Projet d'agrandissement du lieu d'enfouissement technique de Mont-Laurier par la Régie intermunicipale des déchets de la Lièvre à Mont-Laurier

**Étape de la recevabilité et de réponses aux
questions du ministère (QC-1 à QC-124)**

**Régie intermunicipale des déchets de la Lièvre
Rapport final**

**Décembre 2023
16-02102252.001-0200-EN-R-0100-00**

Figure 61 : Extrait de la carte 61-1 représentant les limites du projet versus la zone d'étude

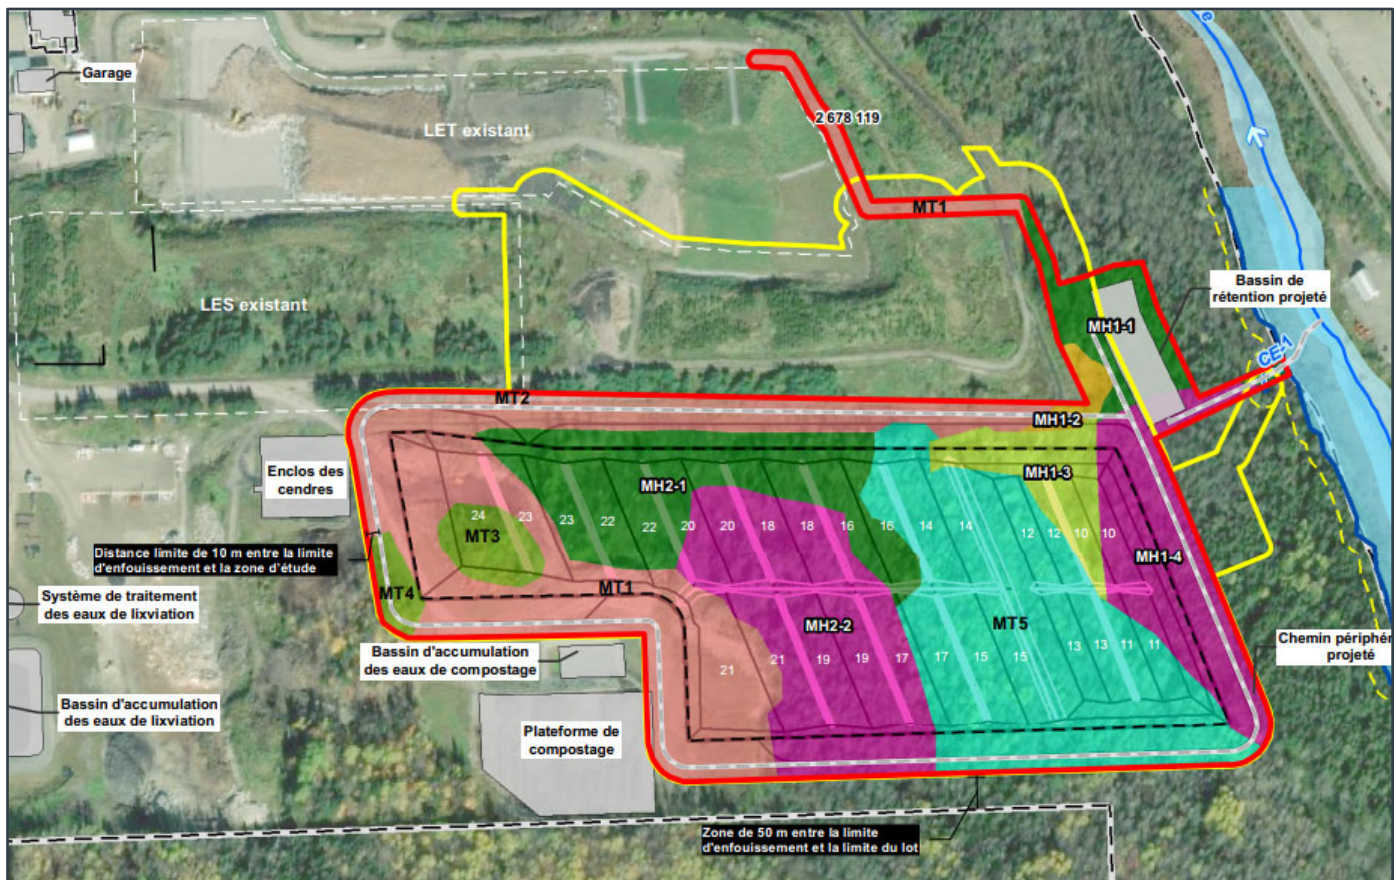
QC-62 Dans la mesure où le rapport de caractérisation du milieu naturel doit répondre aux exigences du paragraphe 1 de l'article 46.0.3 de la LQE, l'initiateur doit fournir un plan des milieux humides et hydriques existants, le tout superposé à l'ensemble des travaux projetés (incluant notamment les chemins d'accès en périphérie le cas échéant) en lien avec le tableau 7.9 de l'étude d'impact. Le système de collecte et de gestion des eaux de ruissellement visant à prévenir l'entraînement de MES dans les milieux humides et hydriques environnants, évoqué à la section 7.3.2.2 de l'étude d'impact, devra être localisé sur ce plan.

La carte 61-1 (annexe E) présente la limite de la zone d'étude inventoriée versus les limites du projet incluant le chemin périphérique et son fossé. Comme mentionné dans l'étude d'impact, le chemin périphérique et le fossé auront une largeur maximale de 9 m. Or, il y a toujours une distance minimale de 10 m entre le pied du talus, où commence le fossé, et la limite extérieure de la zone d'étude. Nous confirmons ainsi que l'ensemble de la zone impactée par le projet a été couverte par la zone d'étude inventoriée.
